**INFORME SOBRE LAS CONFERENCIAS IMPARTIDAS Y LOS INFORMES REDACTADOS
POR LOS TÉCNICOS QUE ASESORAN AL CONSEJO INSULAR, ACERCA DE LA
SOLUCIÓN PROPUESTA POR EL INGENIERO QUE SUSCRIBE DE INCREMENTAR EL
CAUDAL DE AGUA EN LA ISLA, MEDIANTE LA PERFORACIÓN DEL TÚNEL DE
TRASVASE, DESDE AMBAS BOCAS, POR FASES Y CONSTRUYENDO CIERRES CON
COMPUERTAS.**

RESUMEN DE LA PROPUESTA TÉCNICA EMITIDA EN DICIEMBRE DE 2019.

CONCLUSIÓN DE LOS INFORMES Y CONFERENCIAS EMITIDOS POR LOS TÉCNICOS DEL CABILDO.

Avance del Plan Hidrológico 1993. C. Soler

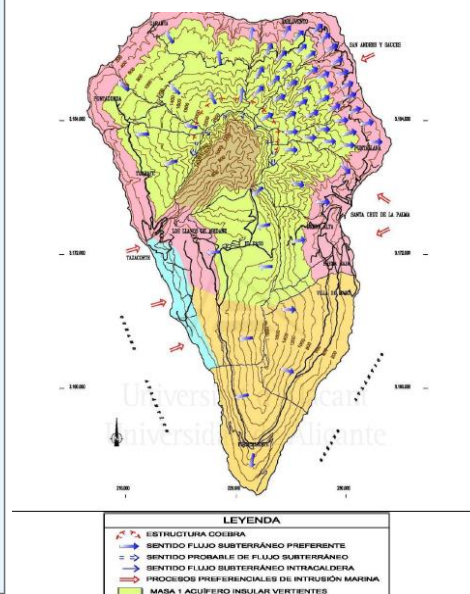
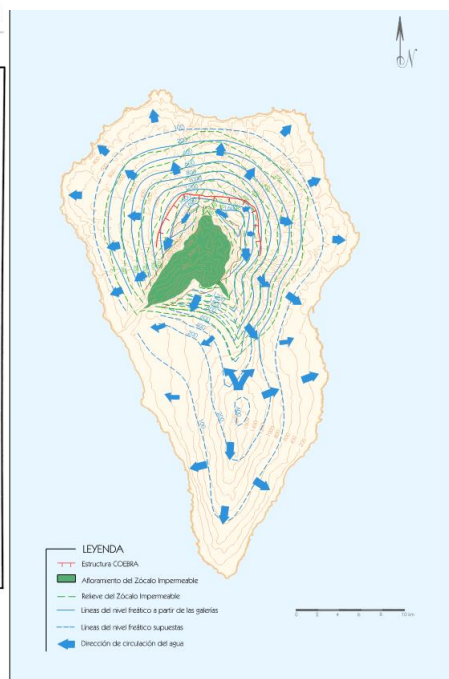
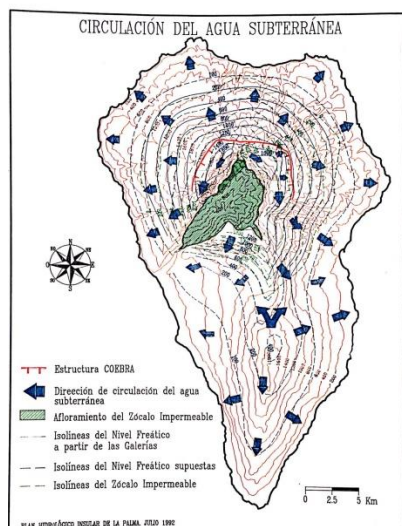
Como puede apreciarse, las dos de la izquierda son tan idénticas que solo se diferencian en el escalímetro y en la rosa de los vientos, se llevan doce años y son de autores diferentes. Estas coincidencias de planos y de texto como ya se ha dicho no son raras, más bien son muy comunes en todos los PHI redactados por Roberto Poncela en su parte de hidrogeología con el Avance del Plan Hidrológico de 1993 dirigido por el que suscribe.

La figura de la derecha, aun siendo del mismo autor que la central, el mismo Poncela, está modificada; ha cambiado en dos hechos fundamentalmente: se quitan flechas azules en la zona de Cumbre Nueva y se añaden profusamente en la zona de Barlovento. Con ello se quiere reforzar lo que hasta ahora hemos visto que se proponía en el informe de Martín y veremos también en el informe de Poncela: apoyar la solución de buscar agua con pozos en Barlovento y oponerse a perforar en Cumbre Nueva. O sea, perforar donde ya se extrae con 16 galerías y dejar de perforar donde nadie saca agua.

Pero además hay un hecho más a resaltar. En la figura de la derecha, tesis doctoral de Poncela, la línea roja de la COEBRA que en los dos planos anteriores estaba indicada en fuerte y con trazo continuo, aparece en este discontinua y débil, apenas perceptible, pero además, las flechas que en los dos anteriores indicaban que esta estructura conducía el agua hacia el sur, por un lado a Tijarafe y por otro a Santa Cruz, han desaparecido y se han convertido en radiales generando con ello que el acuífero COEBRA, el descubrimiento de Telesforo Bravo, Juan Coello y José Manuel Navarro desaparezca, aunque ello provoque que quedaría sin explicar la razón de los elevados caudales que tenían los nacientes del interior de La Caldera y que desaparezca el acuífero que proporciona la tercera parte del caudal total que se extrae en la isla.

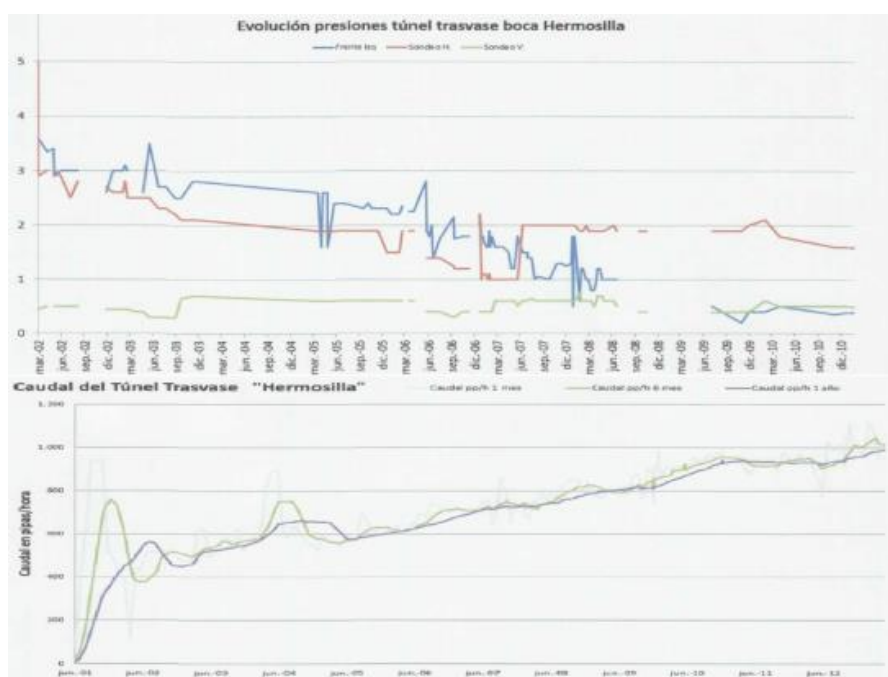
Si observamos el gráfico se aprecia cómo, en la mitad inferior, correspondiente al caudal, comentado por el conferenciante en el minuto 38.06, ha ido subiendo la producción de agua a lo largo de los años. Alumbró agua en enero de 2001 pero no se midieron caudales hasta el mes de junio del mismo año, llegando al año 2012 a entregar al Valle un caudal de 1000 pp/h que es cuando acaban las medidas en este gráfico.

Si comparamos esta extracción con el gráfico de presiones que figura en la parte superior, se observa que a medida que se incrementa el caudal de extracción, abriéndose la válvula, va bajando la presión en dos de los tres puntos de control: sondeo horizontal y manómetro del cierre. Sin embargo el llamado sondeo vertical mantiene más o menos el mismo valor, imperturbable al aumento del caudal y al paso del tiempo, sin que sepamos la razón, ni cómo funciona, ni dónde está y que mide este sondeo llamado vertical; ¿es uno de los dos situados en el exterior y por delante del frente de la galería, los llamados del Matadero y de la Caseta o es un sondeo perforado en el interior de la galería?, ¿el valor que figura en el gráfico más o menos constante en 0'5 corresponde a presión o a nivel? No se indica y tampoco se explica.

El comentario de Martín ante este gráfico que figuran a partir del minuto 38:10 dice que los caudales **“Qué pasa en Hermosilla, qué pasa en el Valle, pues que la curva de consumo que no tiene que ver con la de pluviometría va a ...iban subiendo más, más, más, más y más hasta llegar a las 1000 pp/h.... que pasaba con las presiones en Hermosilla, pues pum para el suelo, entonces se fue para el suelo ¿por qué? Pues porque estábamos gastando más agua de la que se incorporaba”**.

La interpretación del gráfico, a diferencia del comentario del conferenciante, es muy clara, la lástima es no poder tener más datos al no saber dónde está situado el sondeo vertical que se mantiene constante. En primer lugar las curvas azul y roja, pertenecientes a las presiones del cierre y del sondeo horizontal, llevan una variación similar hasta la mitad del gráfico, hasta llegar al punto correspondiente a marzo del 2007, momento que se separan buscando por separado un equilibrio, la línea del sondeo horizontal mucho antes que la del cierre. En el primero parece alcanzarse en junio de 2007 y dura hasta marzo de 2010, mientras que en el segundo, el cierre, parece alcanzarse en septiembre de 2009 y continúa más o menos estable hasta diciembre de 2010 en que desgraciadamente se acaba el gráfico. Frente a estos datos de presiones buscando equilibrios cabe decir que el caudal de agua suministrado ha ido creciendo y solo ha permanecido constante en 900 pp/h durante un intervalo de año y medio que va más o menos de enero de 2011 a junio de 2012. Este momento de constancia de caudal era el que se necesitaba saber que valores adoptaron las presiones, pero la cortedad del gráfico nos impide saber este dato de suma importancia.

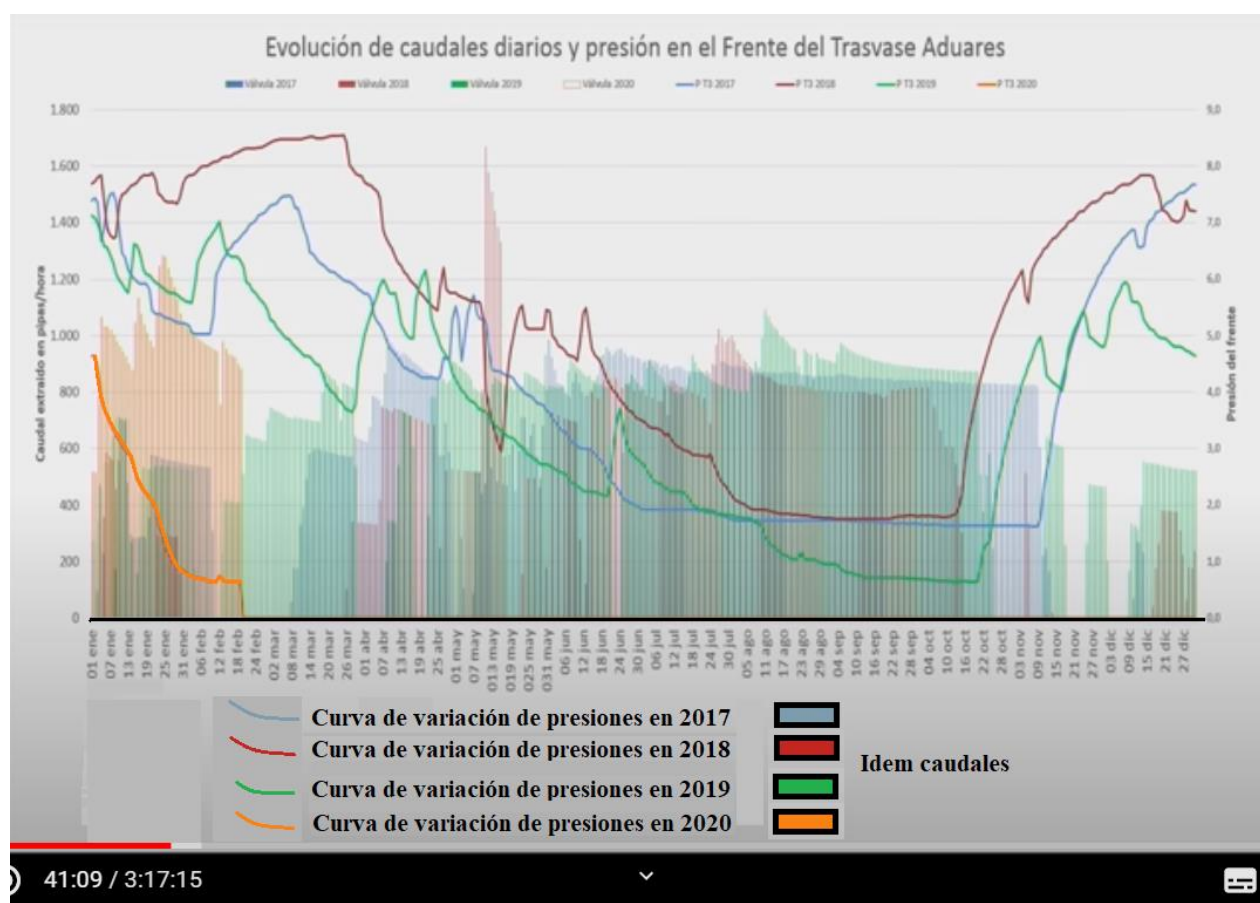
En cualquier caso se observa la búsqueda de un equilibrio en las curvas roja y azul porque la verde apenas se ve influenciada por la extracción, hecho que plantea serias dudas. La curva azul es la que más desciende como corresponde a ser la que marca la altura del agua en el propio cierre y parece querer equilibrarse alrededor de las 0'5 atm, 5 metros de carga de agua tras el cierre. La curva roja que pertenece a las presiones en el sondeo que aunque se dice que tiene 200 metros de longitud no se sabe, porque nadie lo ha dicho, cuál es su zona de drenaje. La duda en este sondeo es ¿si es útil para medir presiones en toda la longitud o presenta el tramo inicial impermeabilizado como debería ser, y en este caso a partir de que longitud es válida su medición de presión? Aún con estas dudas subyaciendo, el equilibrio de este sondeo necesita más tiempo y adopta, parece tender, a valores más altos de presión, quizás cercanos a los 1,5 atm. Lo cual es totalmente lógico ya que debe medir la deformación del nivel freático con la extracción a una distancia más lejana que el cierre. Con todo lo expuesto parece claro que el comentario del conferenciante está fuera de lugar, dejando en evidencia el hecho de no comprender el fenómeno físico que está exponiendo.

Aun con estas limitaciones que nacen de la ausencia de mediciones o de información bien realizada, se puede deducir que el descenso de las presiones guarda una justa correspondencia con el aumento del caudal, a mayor cantidad de agua que se extrae, el acuífero responde descendiendo su nivel,

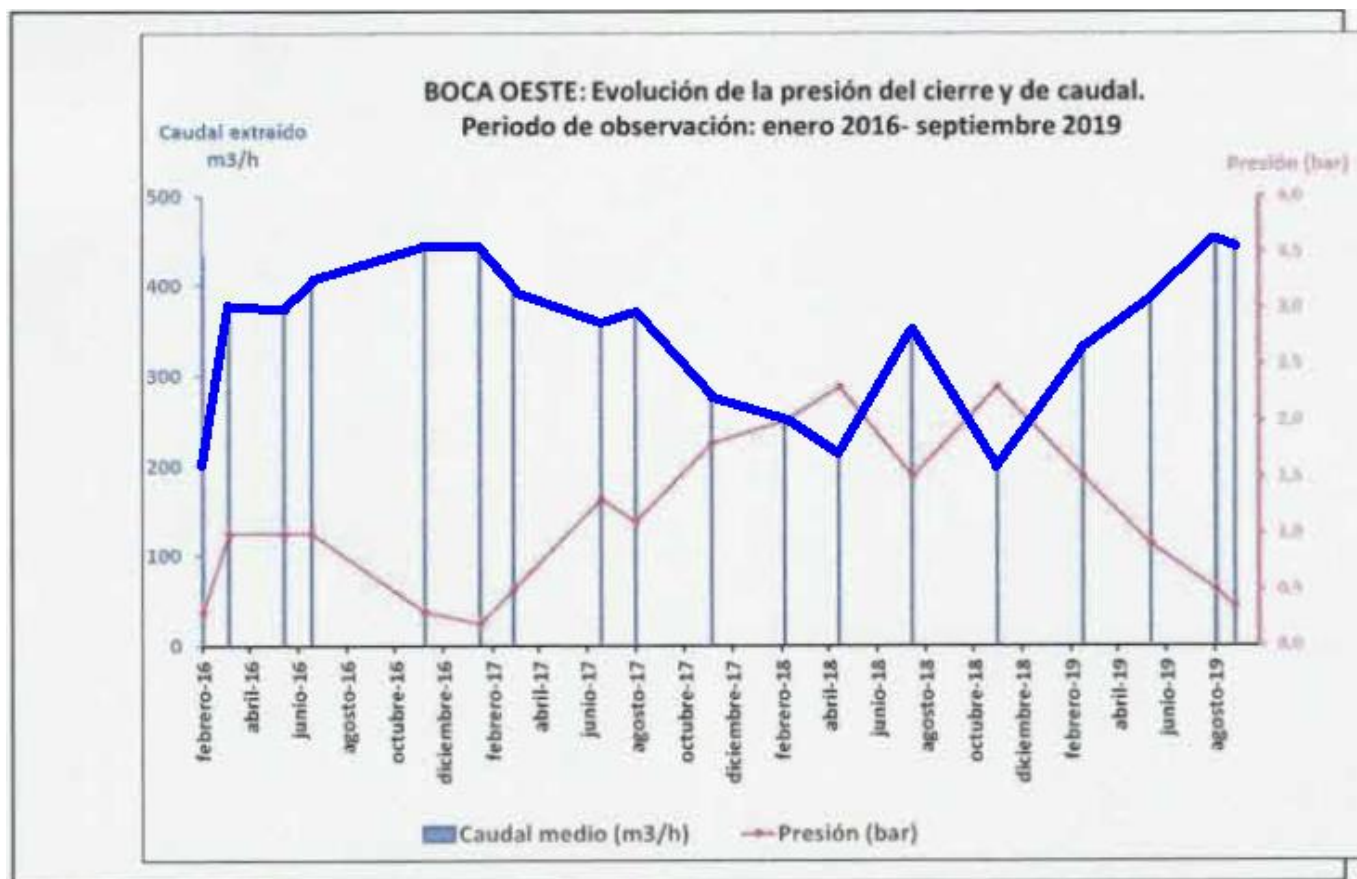
- El último gráfico es uno de caudales pero solo el de la boca oeste en el que se han superpuesto las presiones y que solo abarca desde febrero de 2006. Para mejor comprenderlo se han unido los valores del caudal mediante una línea azul y el gráfico resultante es el siguiente:

Como puede apreciarse en este gráfico faltan puntos o sea mediciones, nada que se parezca a los presentados por Francisco Martín y eso que a este le faltaban años de datos. Aun así en este gráfico se aportan datos que faltaban en el anterior aunque son demasiado espaciados para darnos precisión. Se aprecia que las dos curvas, azul y roja, están invertidas, lo cual es lo lógico en un diagrama de caudales-presiones en los que a un aumento del caudal le corresponde una disminución de presión y viceversa. En cualquier caso y dejando aparte la exactitud del gráfico por falta de datos, asombra la exacta inversión de la curva, lo que demuestra que ante una variación de caudal que puede ser prácticamente instantánea con tan solo abrir o cerrar la válvula, el acuífero conteste con tanta rapidez como se observa en el gráfico. Dos meses vimos con los gráficos de Martín.

Figura 6. Precipitación anual de dos estaciones de referencia (C147U y C139E). Fuente: AEMET. Desviación acumulada de las precipitaciones.

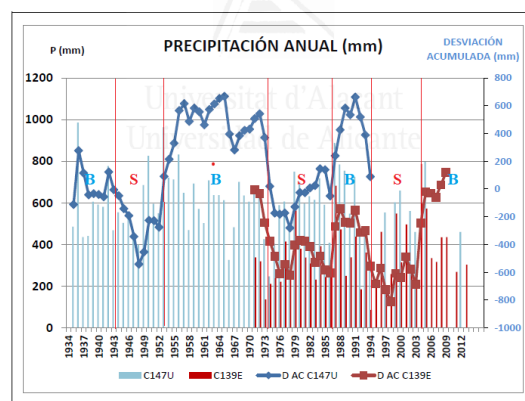
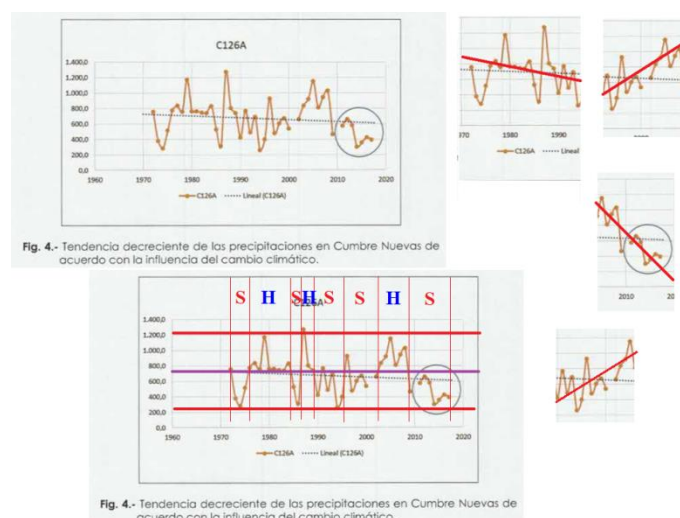
No obstante también cabe seguir comentando el gráfico de Poncela de la figura 4, en el que aparece una traza a puntos descendente y un círculo que enmarca un futuro desesperanzador. En primer lugar para ver la tendencia hay que coger los máximos y los mínimos y en segundo lugar ese mismo gráfico, si se saben bien escoger los tramos, puede decir todo lo contrario. Como muestra se adjunta el botón siguiente, en el que en los cuadritos pequeños se han interpretado tendencias parciales, desesperanzadoras o tremendamente optimistas, todo depende de lo que se quiera transmitir al lector.

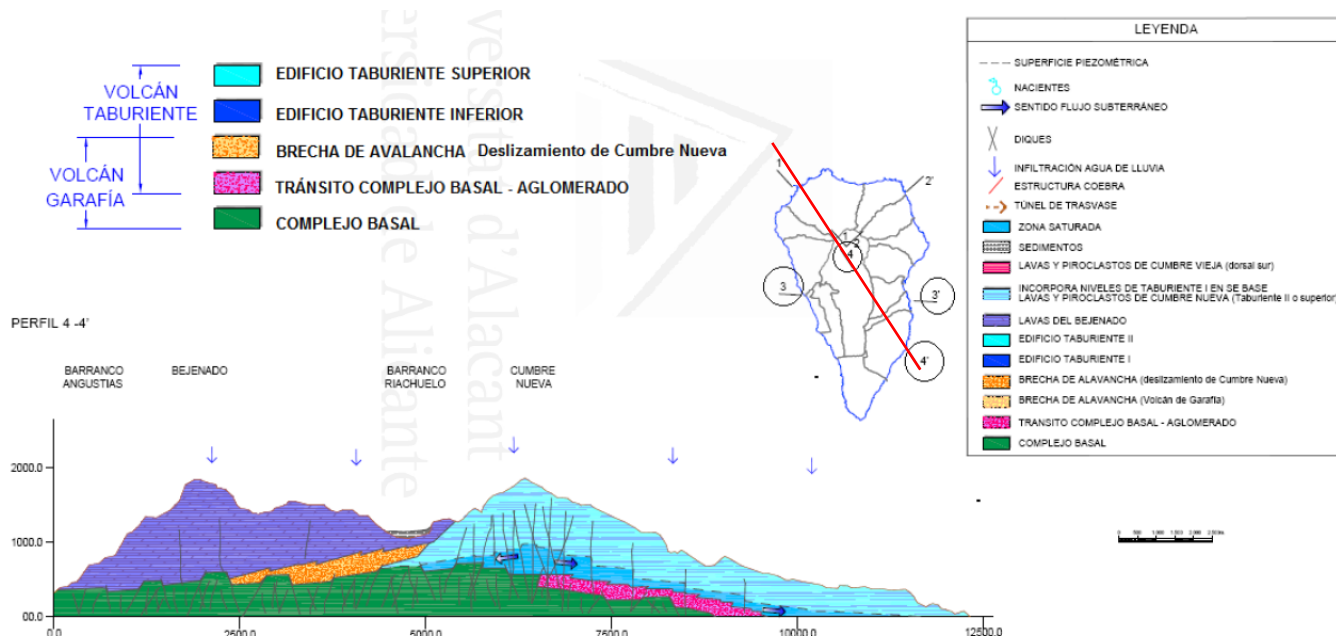
5) En la leyenda de la izquierda dice que el volcán Garafía abarca al Complejo Basal, lo cual es imposible porque dicho volcán es una emisión subáerea y el Complejo Basal no lo es.

6) En esa misma leyenda de la izquierda dice que el Volcán Garafía engloba al deslizamiento de Cumbre Nueva, lo cual es imposible puesto que ese deslizamiento es muy posterior al Volcán Garafía.

7) Y siguiendo con la leyenda de la izquierda el Volcán Taburiente engloba al mortalón del deslizamiento de Cumbre Nueva, lo cual es imposible porque como hemos visto, el deslizamiento es posterior a la Serie.

Es difícil cometer tantos errores en un solo corte geológico

Figura 56. Comparación de los modelos interpretativos que relacionan la concentración de tritio en función del tiempo de residencia del agua subterránea en el sistema acuífero volcánico insular de La Palma. Año de referencia para el cálculo: 2014.

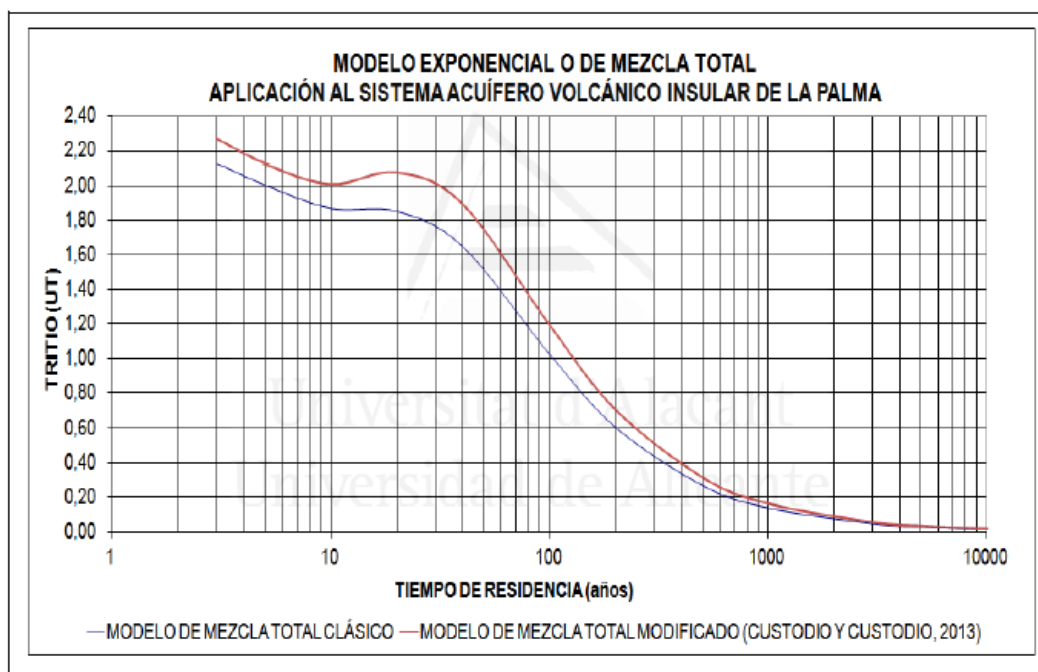
Lo primero que asombra es el rango de variabilidad de los resultados obtenidos, que en principio pueden parecer poco si se piensa únicamente que van desde -0'8 a 1'4 UT pero que traducido a años, de acuerdo con el gráfico, también perteneciente a la tesis doctoral de Poncela, es mucho, tanto que puede ser lo que se quiera puesto que el límite inferior, correspondiente a un valor de 0'0 UT, es infinito.

Si no tenemos en cuenta los valores negativos que nos hacen dudar del laboratorio o del proceso de toma de muestra, el intervalo que queda es entre 0'0 y 1'4 UT que puesto en el gráfico, en el eje vertical, según a la altura donde se ponga, puede hacer que la determinación de los años sea: del año pasado o de hace milenios. Con tal dispersión de resultados no se puede concluir aportando un tiempo de residencia.

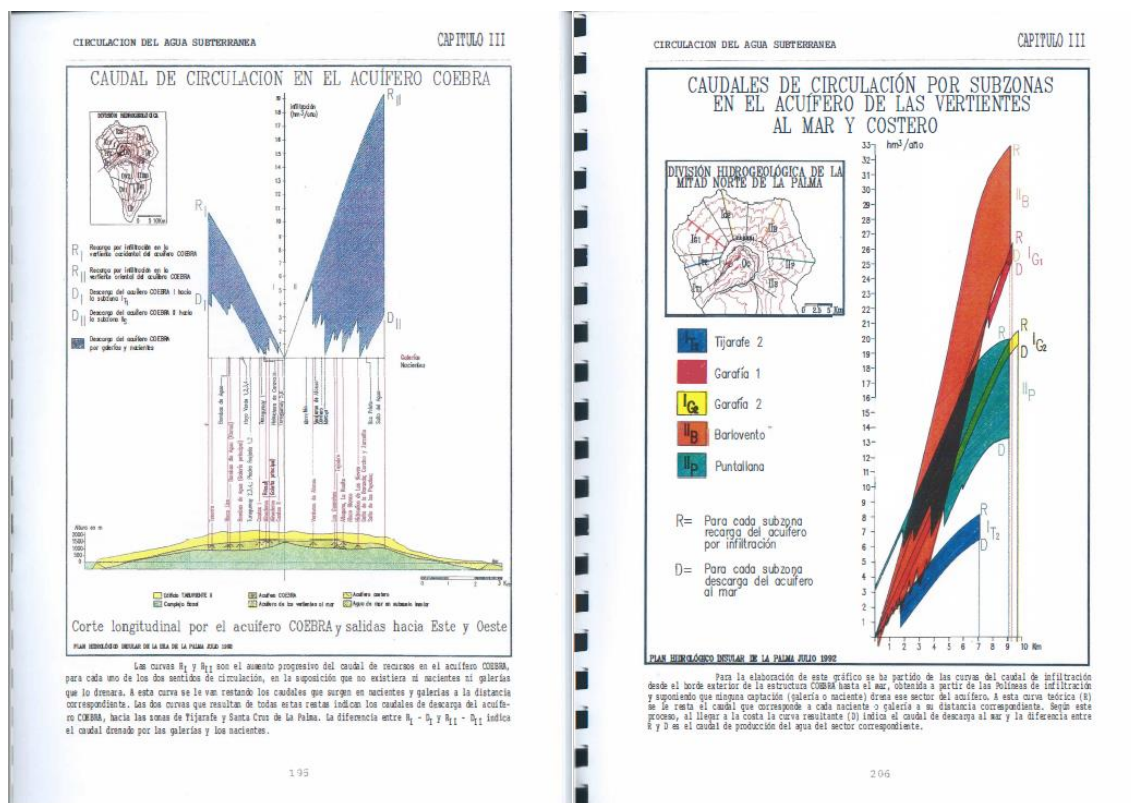
Y con todo ello y sin más cálculos presenta un cuadro en el que da los términos del balance hídrico del que cabe destacar, para lo que nos concierne, la infiltración. Los valores los aporta en años Medios (44’86 %), Húmedos (54’98 %) y Secos (31’57 %) en tantos por ciento sobre la pluviometría.

Lo primero que asombra son los dos decimales con los que da todos los resultados. Con ellos quiere mostrar exactitud, mientras que dado el nivel de indeterminación que tienen estos cálculos, lo que demuestran es todo lo contrario, al no asumir el profesional que los aporta, la duda que de forma inherente llevan aparejados la determinación de estos valores. Porque entre otras muchas razones, la exactitud ya no solo afecta a los decimales, abarca a las unidades e incluso a las decenas, porque estas fórmulas no están hechas para islas sino para continentes. Decía Edmund Halley, cuando descubrió la evaporación por medios prácticos en la isla de Santa Helena, que el viento y su grado de humedad es el factor más importante para que se produzca la evaporación, y este en los continentes viene con avidez de agua, no en vano lleva miles de kilómetros atravesando tierra donde las superficies de agua representan solo el 1 %, mientras que el viento que llega a las islas, lo hace ahito de humedad, porque lleva miles de kilómetros circulando sobre una lámina de agua antes de encontrarse con la tierra de las islas. Pero también fallan estas fórmulas en nuestras islas porque en los continentes, lugares para los que están hechas, el terreno que aflora es eminentemente sedimentario o intrusivo, mientras que las islas Canarias son todas volcánicas. La diferencia entre uno y otro material geológico radica en la permeabilidad que presentan en superficie, mucho menor en los sedimentarios y no digamos intrusivos que en los volcánicos que en superficie presentan, casi siempre, materiales muy jóvenes por ser los más recientes y por ello muy permeables. Este hecho geológico genera que en los continentes el agua, tras llegar al suelo, corra antes de comenzar a infiltrarse, mientras que en los volcánicos, para que esto suceda, para que el agua de la lluvia corra por la superficie, tiene que llover en mayores cantidades. La evaporación por tanto, tiene más tiempo para actuar en los materiales con menos permeabilidad que en los de elevada permeabilidad, como son los que afloran en superficie en la cuenca de recepción de lluvia del acuífero del Túnel de Trasvase, formados por lavas del Bejenado, de la Dorsal Sur y de la Series Cumbre Nueva y Taburiente II, las tres Series más permeables de la isla.

Lo segundo que sorprende en estos valores es que en los años secos la infiltración, en tanto por ciento sobre la pluviometría no en el total, sea la menor. Es imposible que eso se produzca. Los años secos son porque llueve poco, por tanto el terreno está ávido de agua y cuando está cae pasa a convertirse en infiltración rápidamente, mientras que cuando los años son húmedos, es porque ha llovido más, el terreno está empapado y no admite que entre más. No hay nada más impermeable que un terreno saturado. En proporción a la lluvia y no sobre el total, en los años secos se infiltra más agua que en los húmedos.
